# II/315 ÚSTÍ NAD ORLICÍ-SKUHROV, MODERNIZACE SILNICE, DIO-DOPLNĚNÍ DZ

POLICIE ČESKÉ REPUBLIKY  
 KRAJSKÉ ŘEDITELSTVÍ POLICIE  
 PARDUBICKÉHO KRAJE  
 ÚZEMNÍ ODBOR  
 DOPRAVNÍ INSPEKTORÁT  
 562 27 ÚSTÍ NAD ORLICÍ  
 2.9.2022

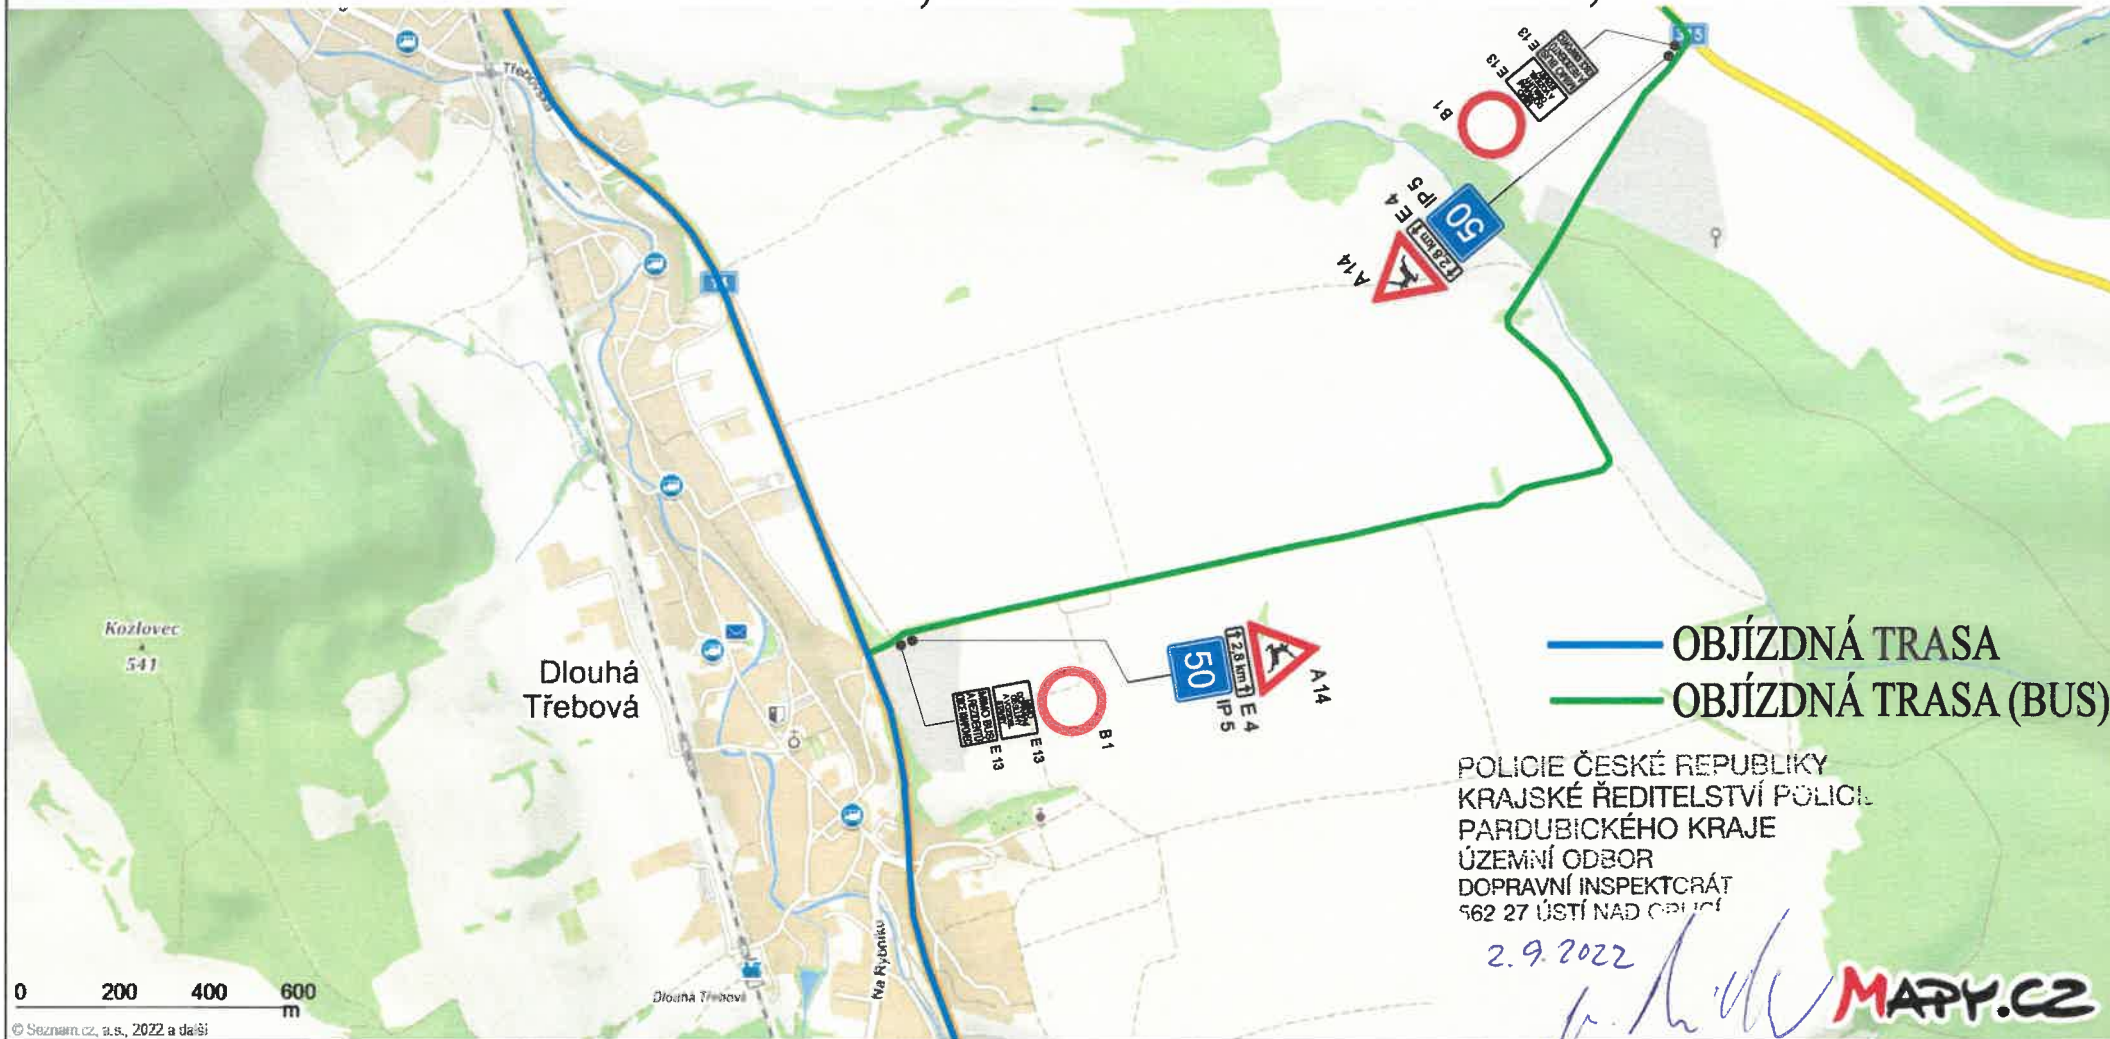
Z důvodu zvýšení BESIP požadujeme umístění světových skulptur  
 z 11a, b dle TP 58 a ČSN 736101 čl. 13.1.3.2 + doplnit  
 opatření proti zvěři - odrazové plochy.
